48F-06-015

不具合連絡書

S & Sコンポーネンツ株式会社

PRP 12C53PCB64M, L

写真①

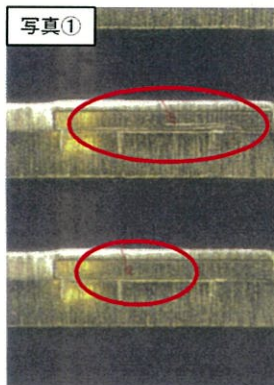
・8230-5650 PRP 12C53PCB64M
Lot.170606-007 初物サンプルに
ヒゲ確認(0.4mm)・・・写真①

写真②

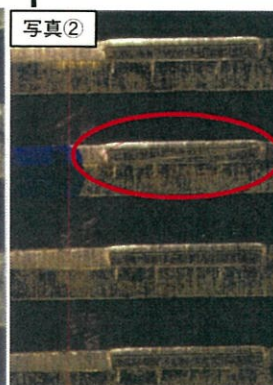
・8230-5650 PRP 12C53PCB64M
Lot.170606-013初物 -015終物サンプルに
ヒゲ確認(1.38mm)・・・写真②
